COMMISSION ROYALE DES MONUMENTS ET DES SITES
KONINKLIJKE COMMISSIE VOOR MONUMENTEN EN LANDSCHAPPEN

Objet : BRUXELLES. Avenue Marnix, 20

Demande de permis d'urbanisme portant sur le changement de destination d'un immeuble de bureau en un hôtel, un espace de coworking impliquant le démontage des deux derniers niveaux du bâtiment principal et la reconstruction de trois niveaux, la démolition de l'ensemble des annexes en intérieur d'îlot et la reconstruction d'un volume de liaison, l'aménagement de la zone de cour et jardin, transformations lourdes à l'intérieur des niveaux maintenus - **Avis de la CRMS**

Extrait du plan PU08R2 (plans N +1, +2, +3) du 21/02/2019 © Marge architecten

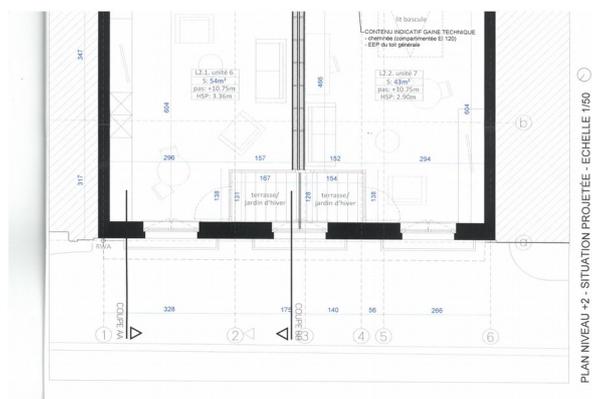
Le plan du deuxième étage côté façade à rue propose la création de deux jardins d'hiver appartenant respectivement à chacun des deux appartements. La cloison entre ces deux terrasses se situe au droit du montant central de la fenêtre centrale ! C'est là l'illustration de la problématique de vouloir aménager deux entités en façade quand la façade n'offre que trois fenêtres. La CRMS est fermement défavorable à ce principe d'aménagement contraire à la typologie de l'hôtel de maître et qui aura comme conséquence une lisibilité faussée en plus du fait que l'intérieur devient extérieur. Elle demande de revoir profondément les aménagements en plan pour éviter ce type de dispositif incongru.
